品番	SH391BAJ	品名	手洗付密結タンク	1 / 3
----	----------	----	----------	-------

衛生陶器補修品互換性情報

No. E0026

件名 タンク整流ジャバラについて

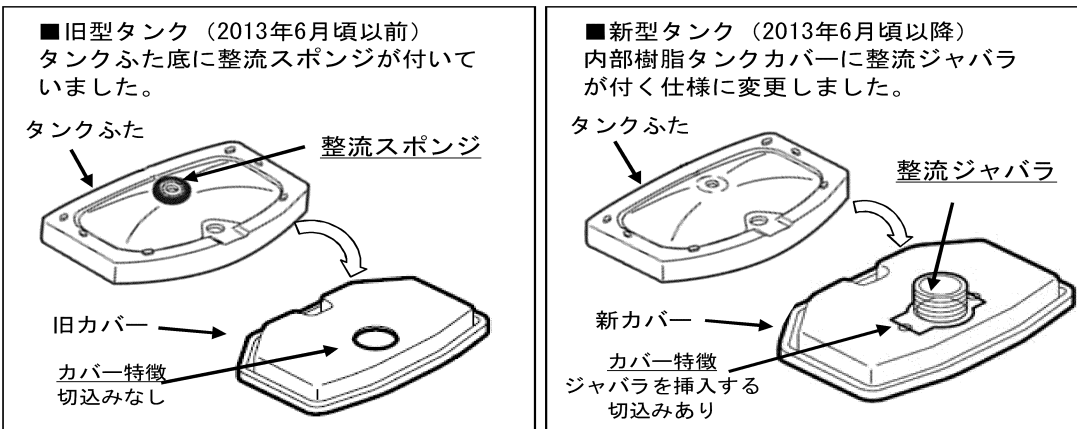
タンクふた底の違い

■対象製品のタンクふたには、ふた底に整流スポンジが付いているものと、付いていないものがあります。2013年6月頃から順次整流ジャバラ式に切り替えられています。
(新旧でカバー形状は異なりますが、整流ジャバラのみの取り替えは可能です)

- 現行製品は整流ジャバラ式に切り替わっていますので、整流スポンジは付いていません。
- 現在のタンクふた、陶器タンク式、内部樹脂タンク式、内部樹脂カバーのみの補修品には、整流ジャバラが付いていますので、補修の際、タンクふた底に整流スポンジが付いている場合は、はがして整流ジャバラ式に切り替えてください。
- 整流スポンジを付けたまま整流ジャバラ仕様のカバーを付けると、ふたが浮いてがたつきや漏水の原因となりますので、必ず整流スポンジは、はがしてください。
- 既に整流ジャバラが付いている製品に対して、補修品を手配すると整流ジャバラがだぶる場合があります。その場合は破棄ください。
